Referitor la cererea de aviz de amplasament, înregistrată cu nr. 60101937794 / 13.03.2019, pentru obiectivul AMPLASARE PANOU PUBLICITAR IN SISTEM PROVIZORIU SI DEMONTABIL de la adresa judet CLUJ, oras CLUJ-NAPOCA, str. UNIRII, nr. FN.

AVIZ DE AMPLASAMENT FAVORABIL Nr. 60101937794 / 19.03.2019

JUDEȚUL CLUJ • PRIMĂRIA DE ...
 ANEXĂ LA CERTIFICAT
 Nr. 841 din 07. MAR. 2019
 Arbitr

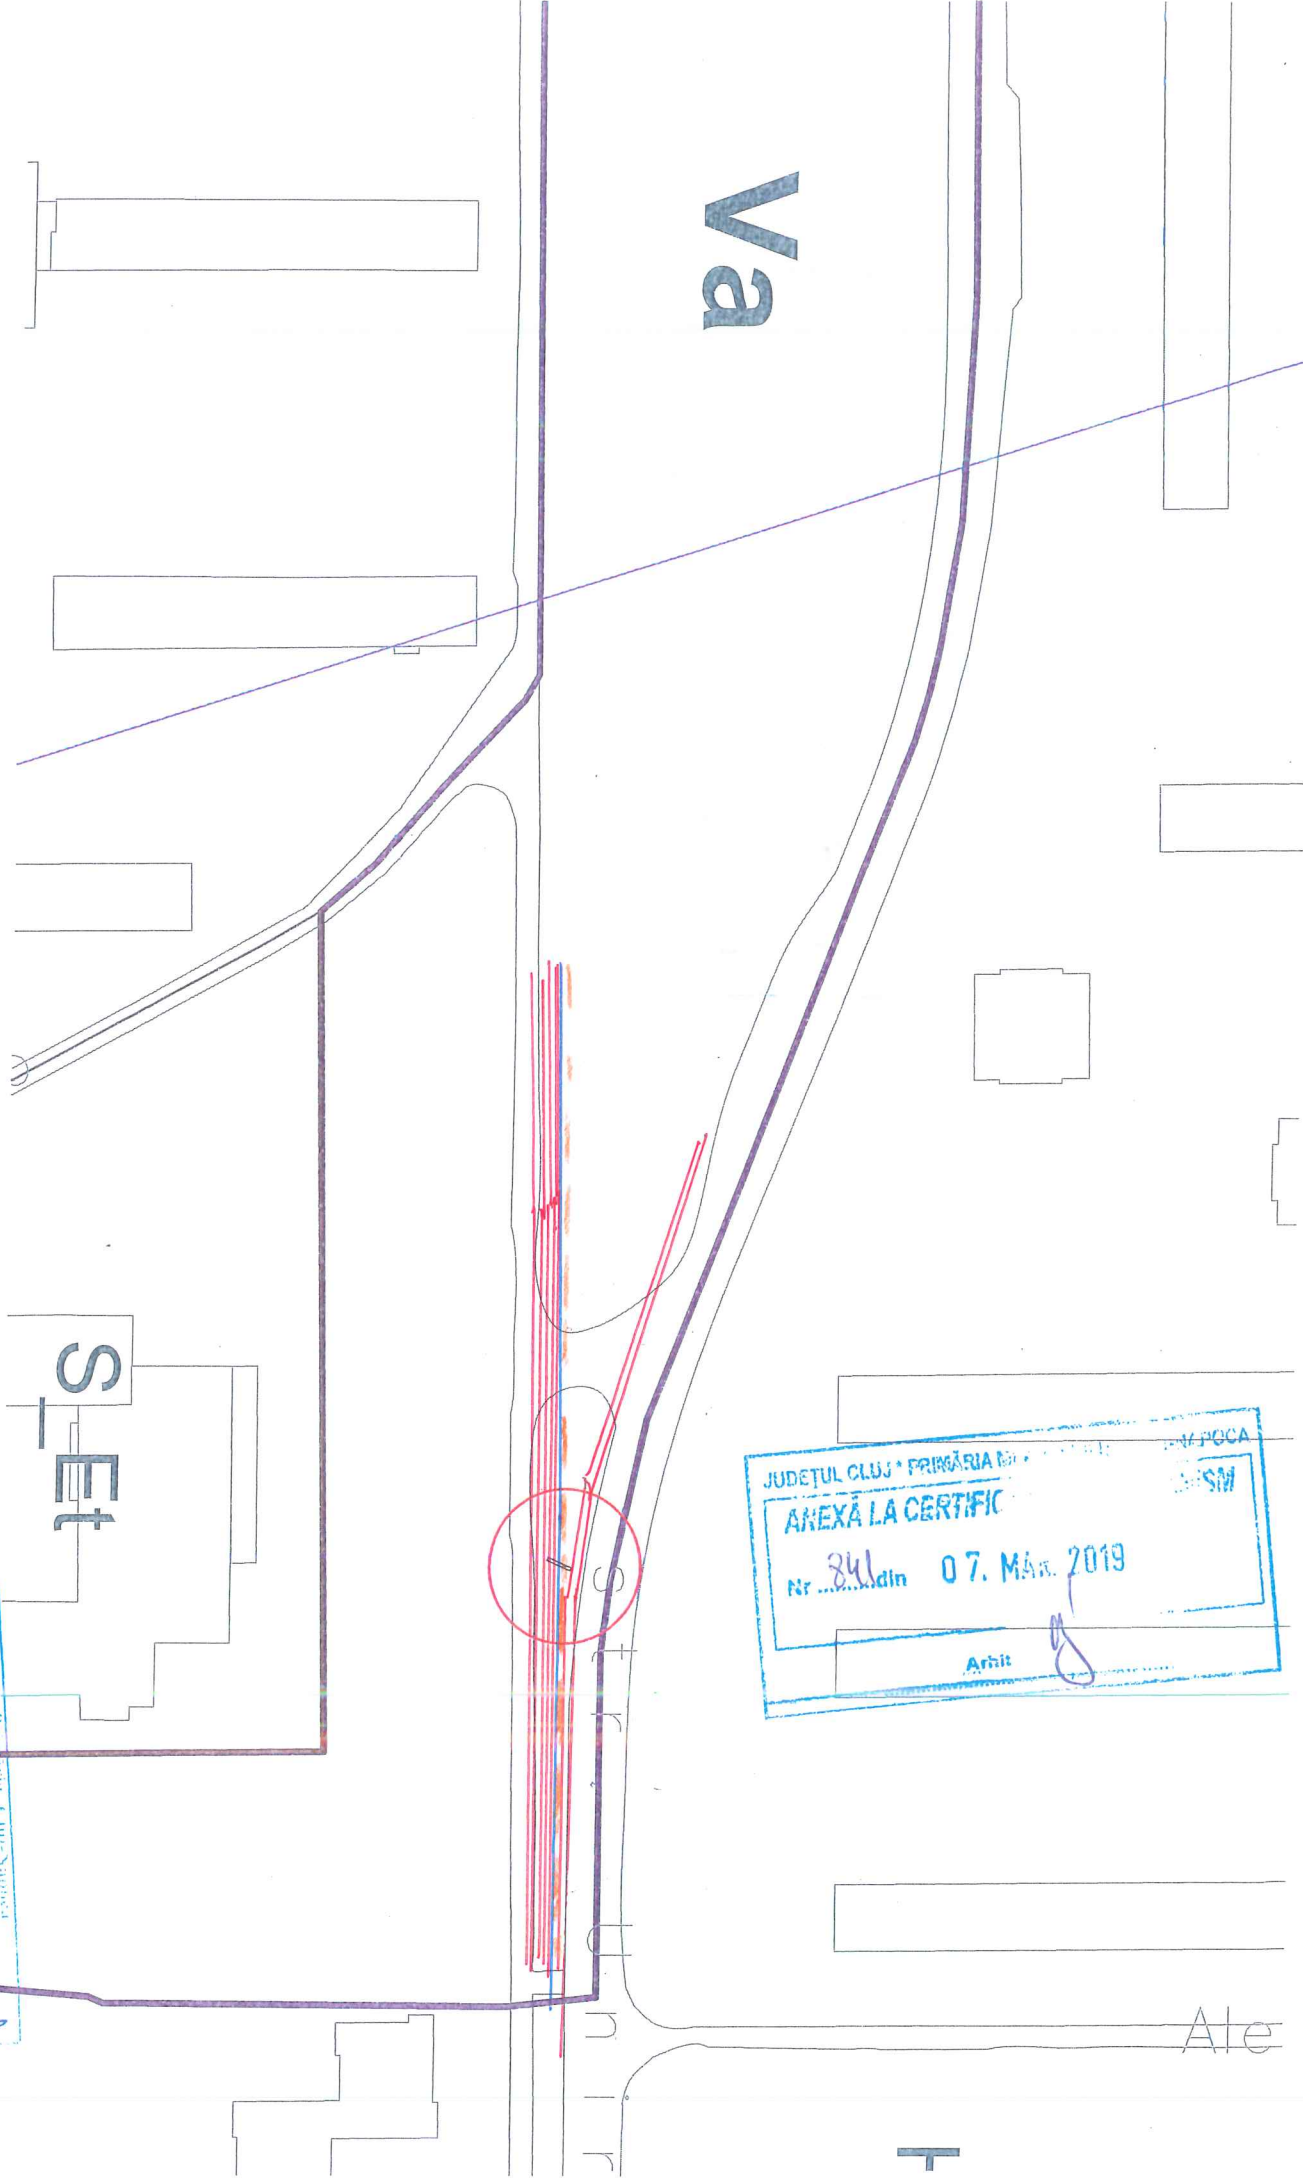
Va atentionam de existenta traseelor L.E.S. conform planului de situatie anexat.

Intre fundatia fundatia panoului propus si cea mai apropiata L.E.S. se va respecta distanta minima de 0.6 m, in plan orizontal (se vor efectua sondaje manuale in acest sens).

Va fi asigurat accesul fara conditii la L.E.S. in caz de defectiuni ,interventii, etc. Se vor respecta distantele minime fata de L.E.A. 0,4 KV, conform P.E. 106/2003; in caz contrar se impune reglementarea (dupa caz, devierea) L.E.A. 0,4 KV, cu o firma atestata A.N.R.E. pe cheltuiala solicitantului, pe baza de proiect avizat de S.D.E.E. Cluj, in vederea respectarii acestor distante. Nu se vor afecta instalatiile electrice ale SDEE Cluj; orice eventuala modificare adusa acestora se va realiza cu o firma atestata A.N.R.E., pe cheltuiala solicitantului, pe baza de proiect avizat de SDEE Cluj. Inainte de inceperea lucrarilor se va solicita predarea-primirea amplasamentului (fax 0264205874
